PRONUNCIAMIENTO N° 609-2024/OSCE-DGR

Entidad : Empresa Regional de Servicio Público de Electricidad
Electro Sur Este S.A.A.

Referencia : Licitación Pública N° 017-2024-ELSE, convocada
para la “Adquisición de Medidores Multifunción”.

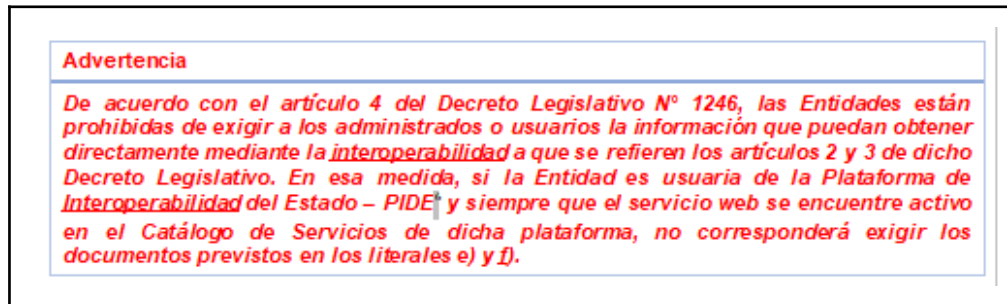
No obstante, en la nota importante previstos para los documentos de la firma del contrato, se aprecia lo siguiente:

Considerando que los literales previstos en la lista de documentos para la firma del contrato no se condice con los literales señalados en la nota de lineamientos de las Bases Estándar, se **adecuará** dicho aspecto a efectos de evitar confusiones por parte de los potenciales postores.

Cabe precisar que, se ajustará y dejará sin efecto toda disposición de las Bases o del Pliego Absolutorio que se oponga a lo establecido en la presente disposición.
